## 模擬燃料体の部分装荷に係るコメント一覧

模擬燃料体の部分装荷に係るコメント回答

模擬燃料体の部分装荷における影響評価について  
(改正 4)

国立研究開発法人日本原子力研究開発機構

## 鉛直方向解析モデル

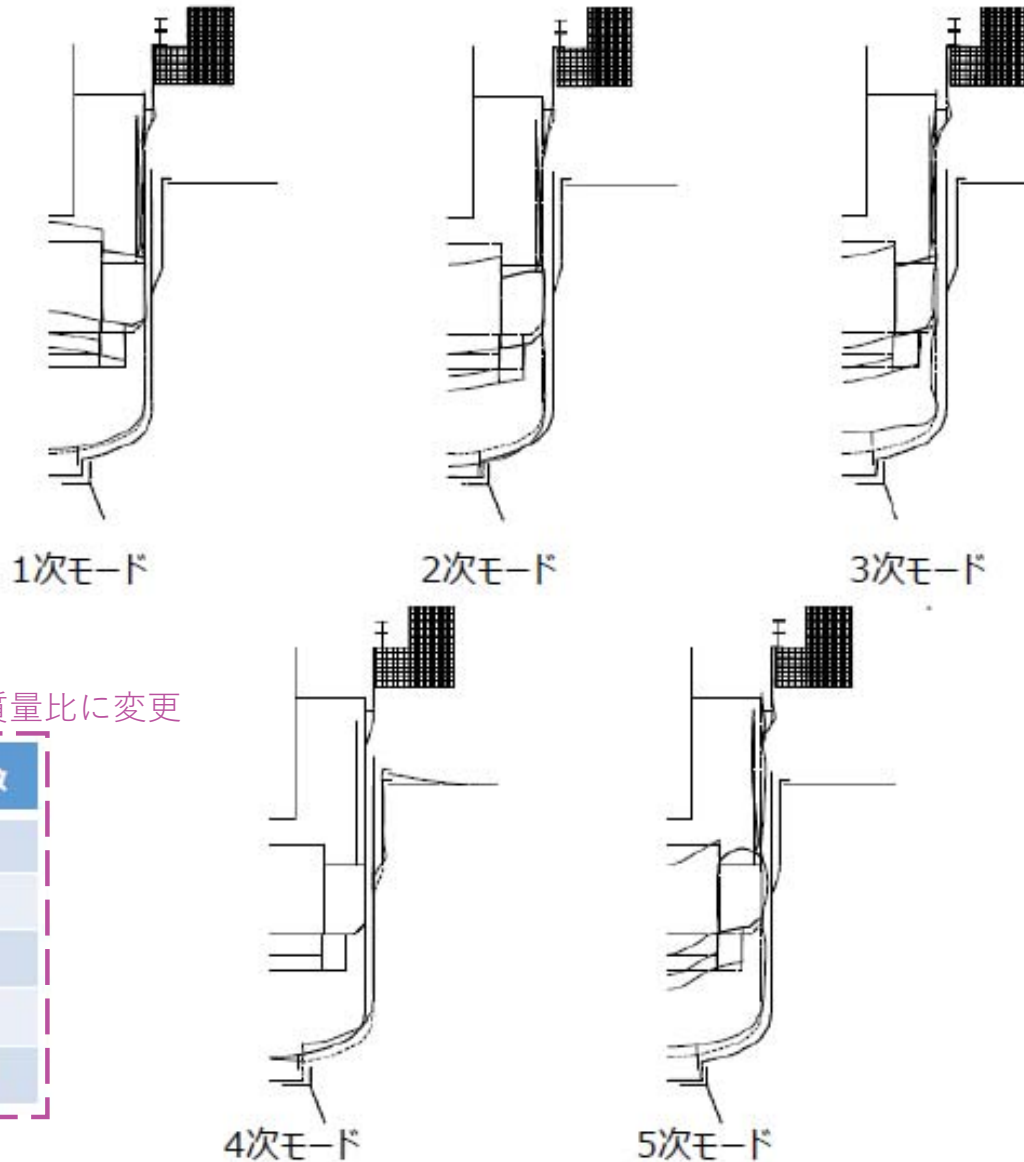
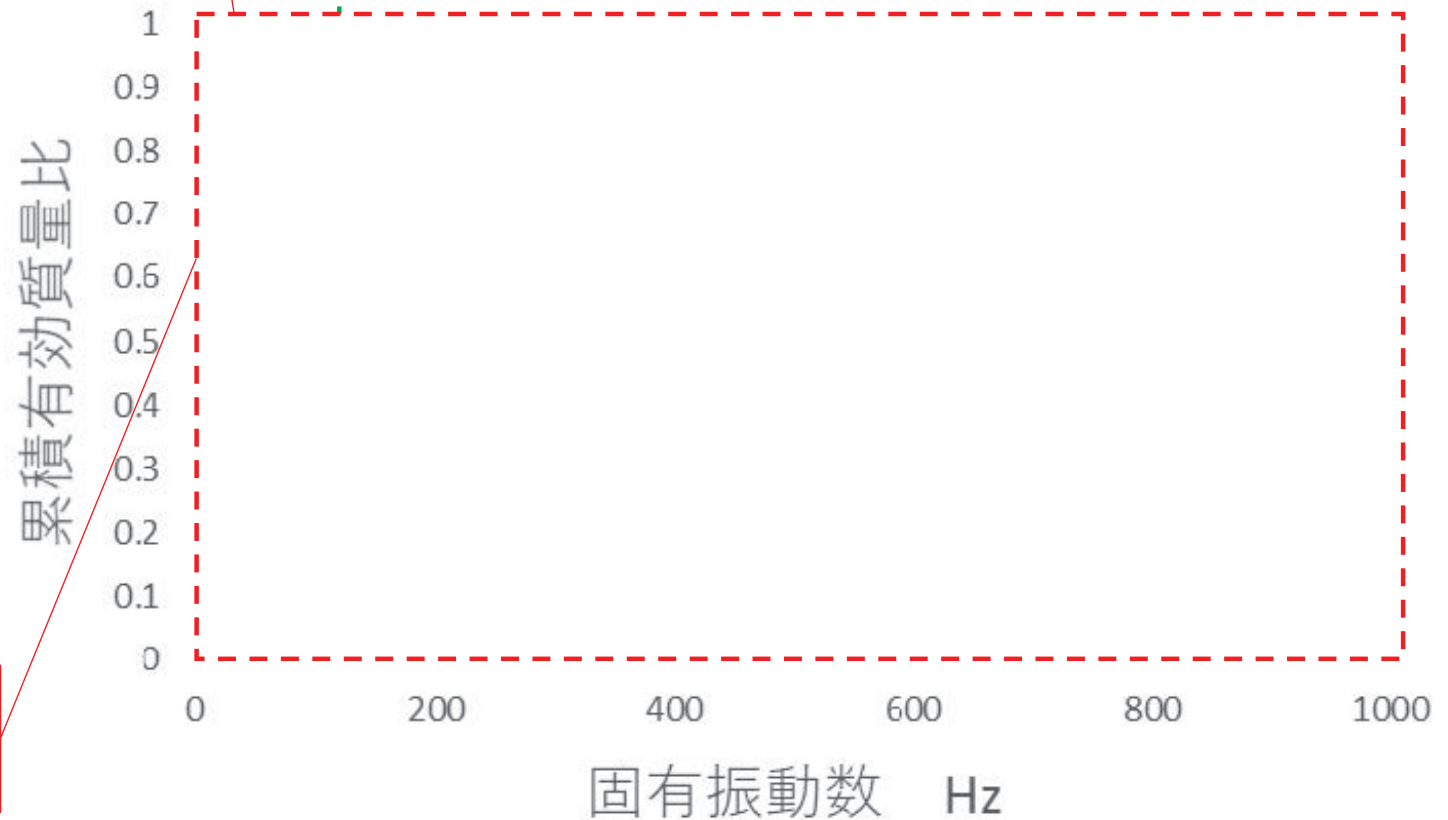
質問	刺激係数の値からは炉心重量が小さい様に推察される。炉心支持板の応答解析が適切か確認すること。
回答	<p>本評価で使用した原子炉構造の鉛直方向の応答評価モデルは、耐震バックチェック時に使用したモデルを用いて、廃止措置段階の条件に修正（温度、ヤング率など）したものである。今回使用したモデルは、耐震バックチェック時のモデルと固有値を比較することで解析モデルの妥当性を確認しており、炉心支持板の応答は適切である。</p> <p>また、ご質問の炉心の燃料体の質量に関しては、炉心質量163ton及び炉心支持構造の内部構造物（連結管など）22.5tonを、炉心支持板に付加重量として入力しており、適切に設定している。</p> <p>なお、原子炉構造応答評価した解析モデルについて、鉛直方向と水平方向で使用しているコードが異なり（鉛直:FINAS,水平:NASTRAN)、刺激係数の定義が異なっている。指摘の計算された質量が大きく異なったのは、この定義の違いによるものと推察される。また、水平方向のモデルは鉛直方向では考慮していない内部コンクリートまでモデルに含めているため、モデル質量が大きく異なる。</p>

原子炉容器	約 750ton
炉心質量	約 163ton
炉心支持構造物	約 23ton
合計	約 936ton

10次までで全質量の約80%をカバー
